1. Flächenberechnung

Das Gebiet der FNP-Änderung ist deutlich geringer als das Gebiet der Bebauungsplanänderung.

Abb.: *Schrägluftbild bestehender Sportplätze im RheinEnergieSportpark mit Beleuchtungsanlagen* (Quelle: Boom 2015)

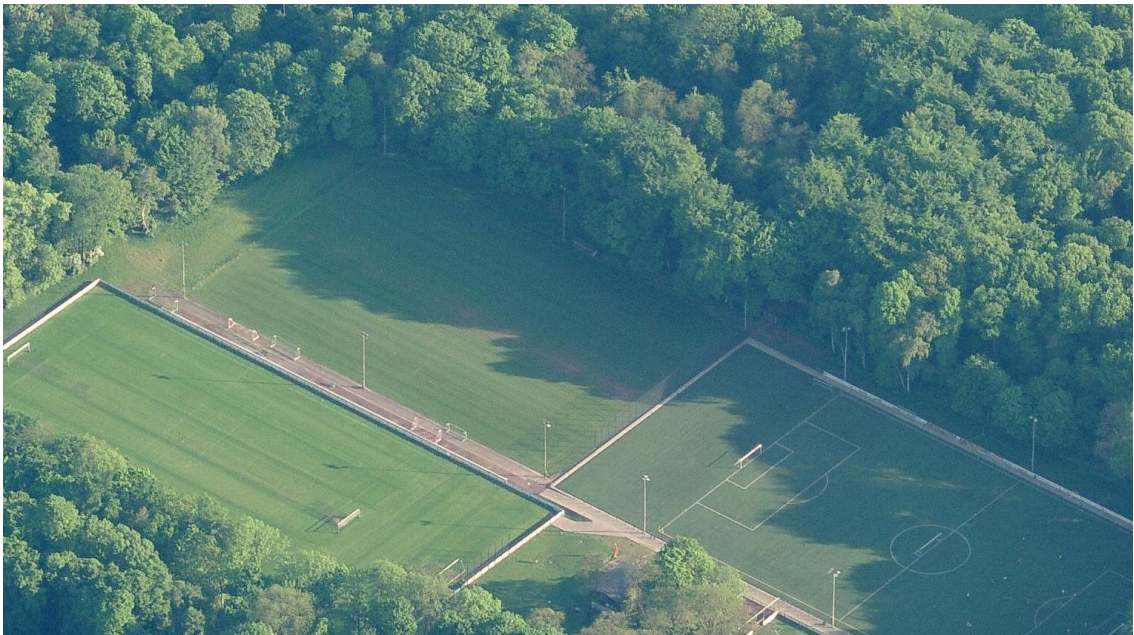
- b) Wie fügen sich die Beleuchtungsmasten in die natürliche Umgebung ein? Werden sie, wie die bestehenden Masten am Franz-Kremer-Stadion, über die Baumwipfel ragen und so weit sichtbare Landmarken darstellen?

Eine Detailplanung zu den notwendigen Beleuchtungsmasten liegt noch nicht vor. Beim Franz-Kremer-Stadion handelt es sich um ein Stadion, welches den Ansprüchen der 3. Liga entsprechen muss. Dementsprechend sind hier auch leistungsstarke Beleuchtungsanlagen vorgesehen. Die Beleuchtungsanlagen der geplanten Trainingsplätze werden sich an den bestehenden Beleuchtungsanlagen der vorhandenen Trainingsplätze orientieren. Ihre Höhe wird deutlich unterhalb der Baumwipfel sein und sie werden keine Landmarken darstellen.
